Parco interregionale del Sasso Simone e Simoncello

OGGETTO: [ID: 9755] Procedura di Valutazione di Impatto Ambientale ai sensi dell'art.23 del D.Lgs 152/2006 relativa all' Impianto per la produzione di energia elettrica da fonte rinnovabile di tipo eolico della potenza complessiva di 39,6 MW, costituito da 6 aerogeneratori di potenza pari a 6,6 MW ciascuno e delle relative opere civili ed elettriche connesse denominato Sestino. Codice MYTERNA n. 202202351
Proponente: RWE Renewables Italia S.r.l.. - Osservazioni

● Impianto Eolico "Poggio delle Campane"
● Impianto Eolico "Sestino"
■ Area Contigua
■ Area Parco

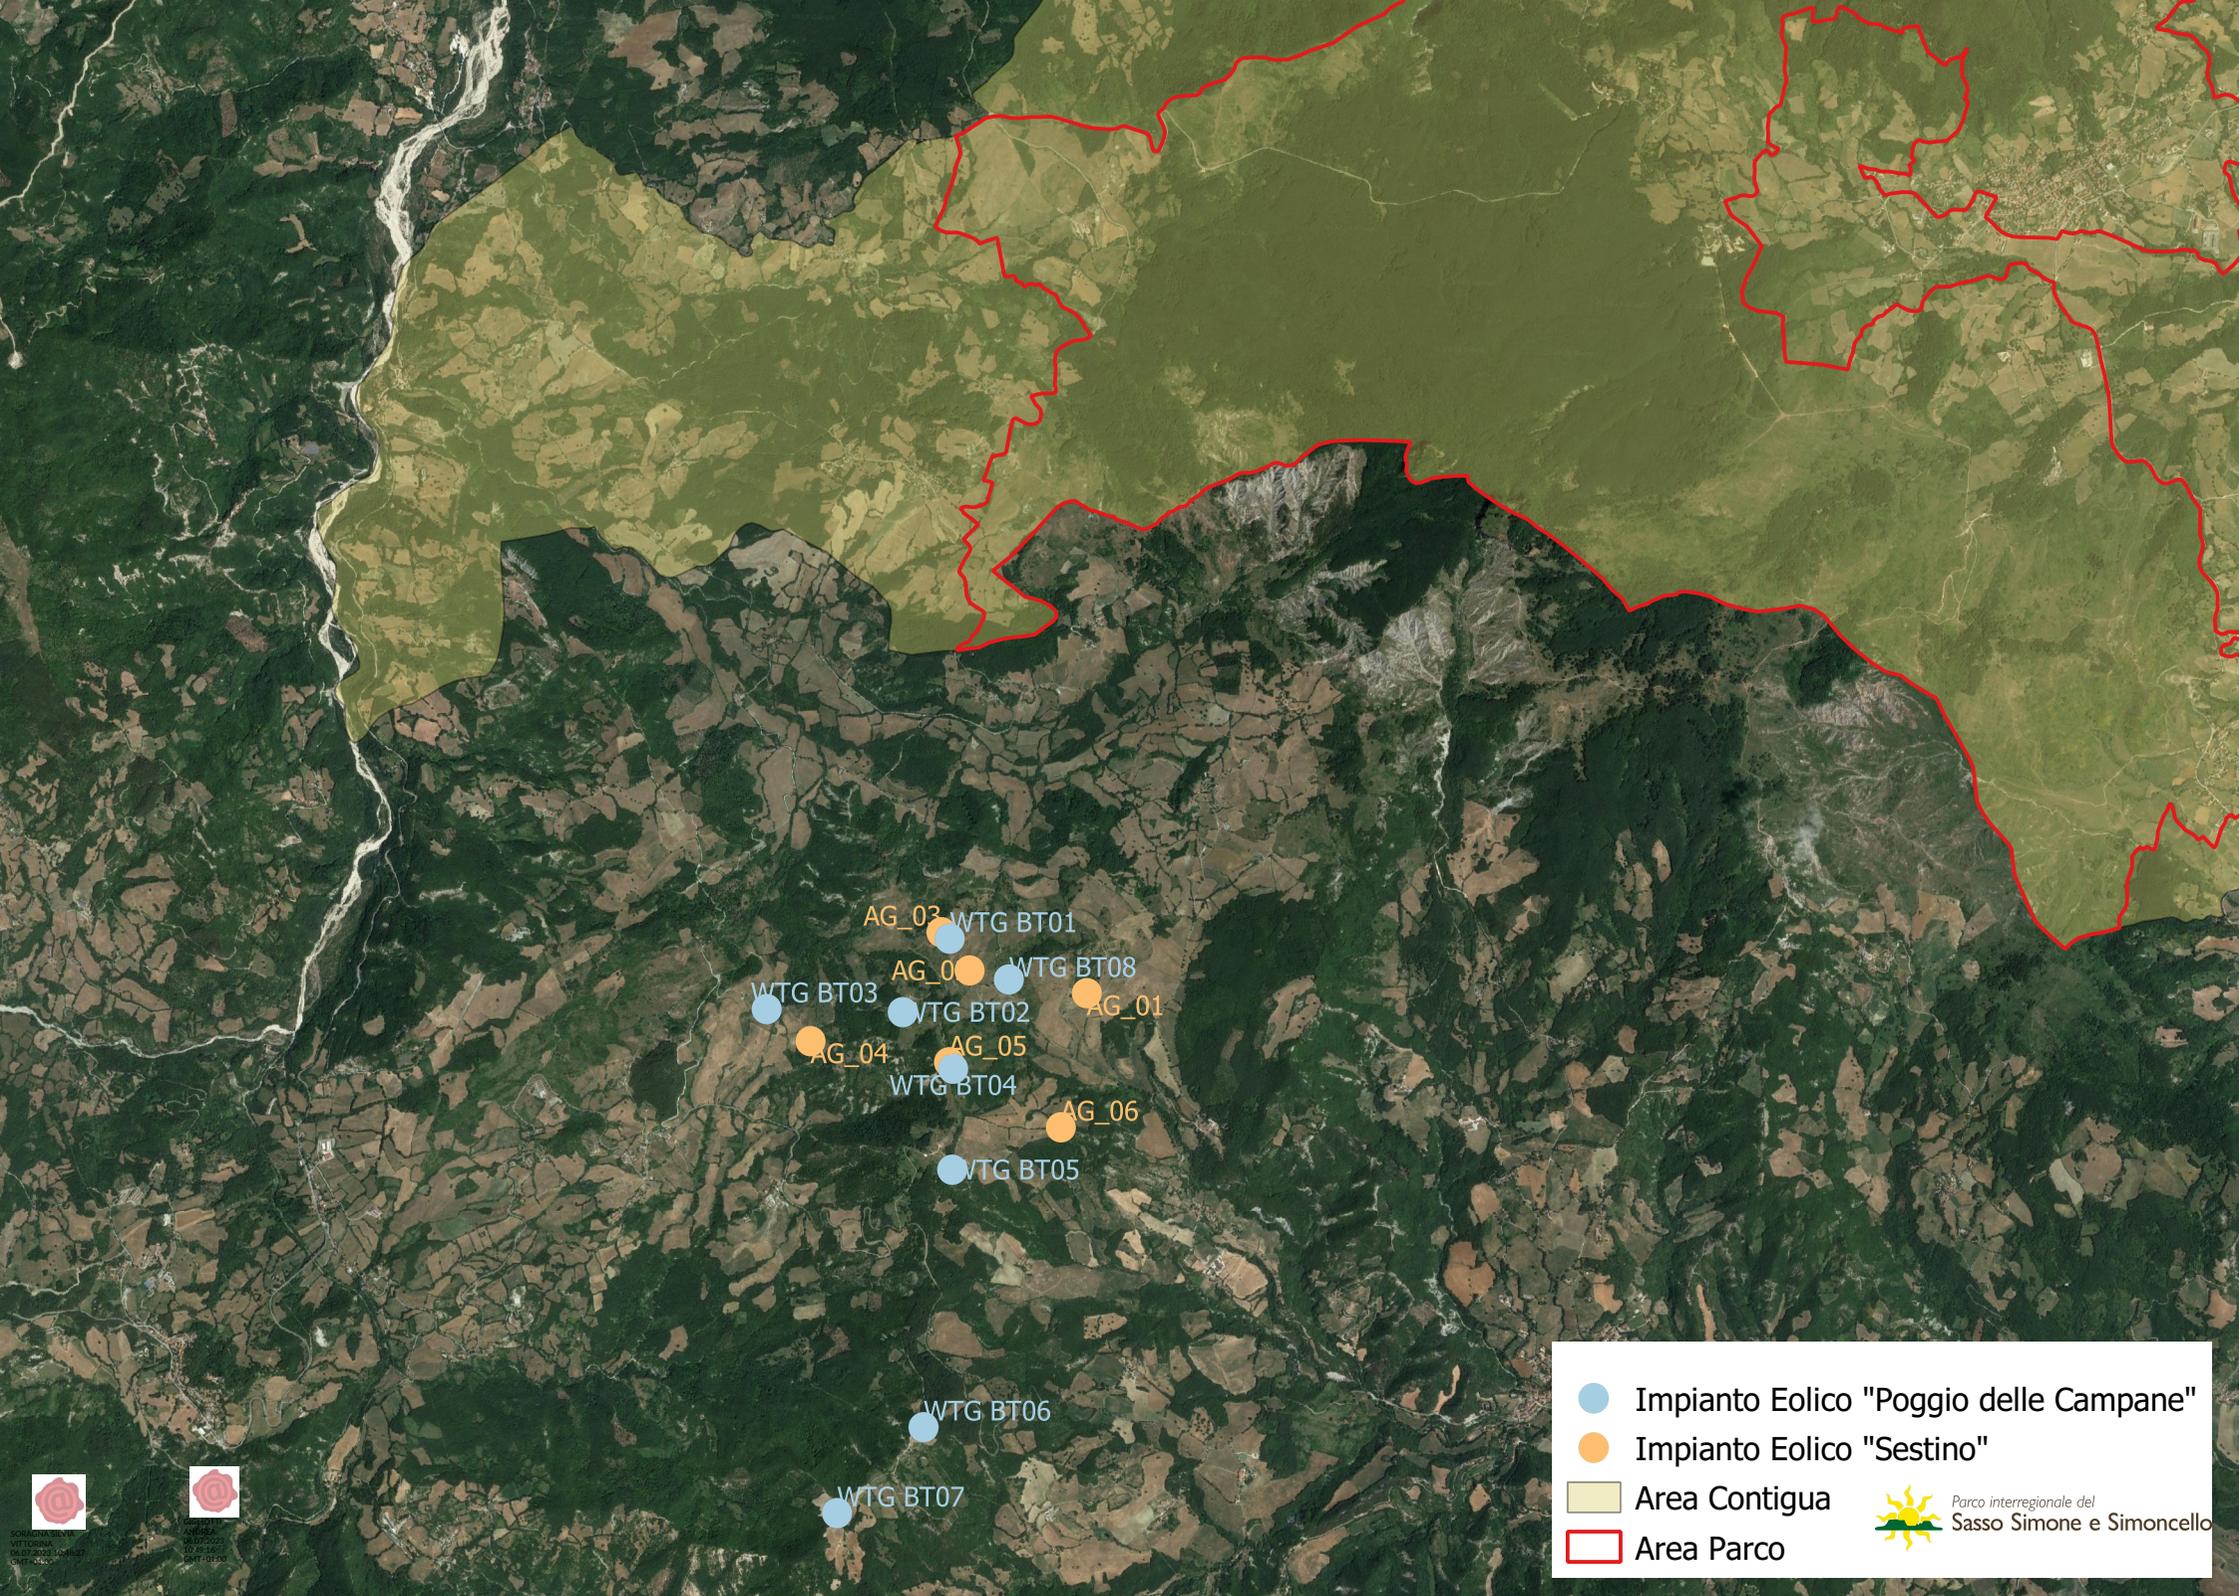
1. In riferimento all'area di impianto, che è interessata da diversi progetti di generatori eolici in fase di Valutazione di Impatto Ambientale (ID: 9773 - "Badia Wind"; ID: 9755 - "Sestino"; ID: 9796 - "Poggio Tre Vescovi" - ID 9787: "Poggio delle Campane") si osserva che la compresenza nella stessa area di più impianti eolici produce impatti cumulativi i quali generano un "effetto barriera" che dovrà essere valutata in considerazione della tutela dell'avifauna e chiroterofauna. I generatori infatti risultano essere molto ravvicinati uno dall'altro soprattutto nel caso dell'impianto denominato "Poggio delle Campane" e quello "Sestino" in parola, come indicativamente riportato nella tavola allegata alla presente.

- Valutare gli effetti cumulativi e l'effetto barriera generati dalla compresenza di più impianti progettati nella stessa area.
- Valutare le misure di mitigazione/minimizzazione applicabili all'impianto e alle caratteristiche tecniche dello stesso nella fase di cantiere e di esercizio, al fine di evitare impatti negativi con le specie di interesse conservazionistico citate.
